DECRETO DIRIGENZIALE

Provvedimento di Valutazione di Impatto Ambientale integrata con Valutazione di Incidenza relativo al progetto denominato "Progetto di un impianto di produzione di energia elettrica da fonte solare denominato "UNDER THE SUN" della potenza di 9,56 MWp ubicato nel Comune di Villa Literno (CE), ricadente in AREA IDONEA ai sensi del D. Lgs. 199/2021 (art. 20, c.8, lettera c-quater, in presenza delle condizioni di cui alle Linee Guida ex D.M. 52/2015, come meglio specificato di seguito, con opere di connessione e Stazione SE "Cancello 36" nei Comuni di Villa Literno (CE) e Cancello ed Arnone (CE), con batterie di accumulo di 28,00 MW B.E.S.S.", ad esclusione della Stazione Elettrica "Cancello 36" già autorizzata e stralciata dal progetto nel corso del procedimento. Proponente: Società UTS S.r.l – CUP 9843.

Schema per l'istruttoria delle procedure di Valutazione di Impatto Ambientale anche eventualmente integrate con la Valutazione di Incidenza

CUP: 9875 - Proponente: UTS S.r.l.

Figura 3: Layout impianto

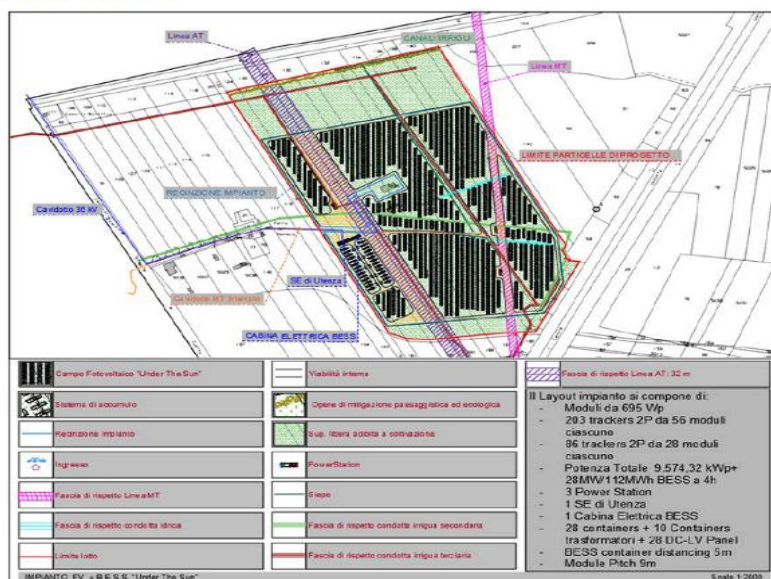
Il proponente ha specificato che il layout è stato **ottimizzato nella versione integrativa**, per ridurre l'impermeabilizzazione e migliorare il drenaggio naturale. Nel documento integrativo, il proponente ha chiarito che, a seguito delle osservazioni formulate dagli enti competenti nella prima fase istruttoria, il **layout dell'impianto fotovoltaico** è stato oggetto di una revisione complessiva finalizzata alla **riduzione delle superfici impermeabili** e al **miglioramento del drenaggio naturale del sito**. In particolare, sono state eliminate le platee in calcestruzzo continuo, sostituendole con **basamenti puntuali prefabbricati** o **pali infissi a vite** per le strutture di sostegno dei moduli e per le cabine di campo. Questa scelta consente di preservare la permeabilità del suolo e di garantire il naturale assorbimento delle acque meteoriche.

Figura 56: Struttura di supporto - Inseguitori mono assiali per i moduli fotovoltaici

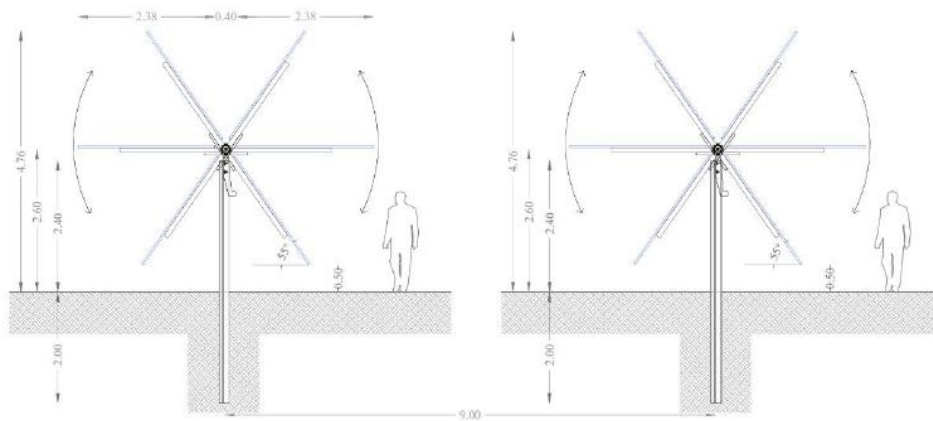
Integrazioni: il proponente, nella versione aggiornata del progetto, ha specificato le **modalità di ancoraggio al terreno**, le **quote minime di infissione**, la **resistenza alle azioni del vento (NTC 2018)** e le **prove di pull-out** eseguite in situ, che hanno confermato la stabilità del sistema di supporto. Tali informazioni sono state introdotte **a seguito della richiesta di integrazione tecnica n. 6**, relativa alla verifica della compatibilità geotecnica e alla riduzione dell'impermeabilizzazione.

Figura 61: Particolari costruttivi Power Station

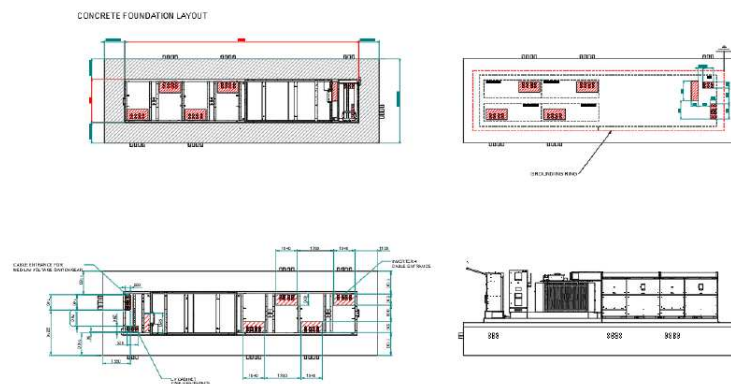
Nella documentazione integrativa, il proponente ha aggiornato i dati tecnici degli inverter e del trasformatore, specificando **le modalità di ventilazione**, **il livello di emissione acustica (≤ 55 dB(A) a 1 m)** e le **misure di contenimento del rischio incendio** per i componenti MT. Tali dettagli sono stati inseriti **a seguito delle richieste di integrazione n. 9 e n. 10**, per consentire una più completa valutazione dei potenziali impatti acustici e termici.
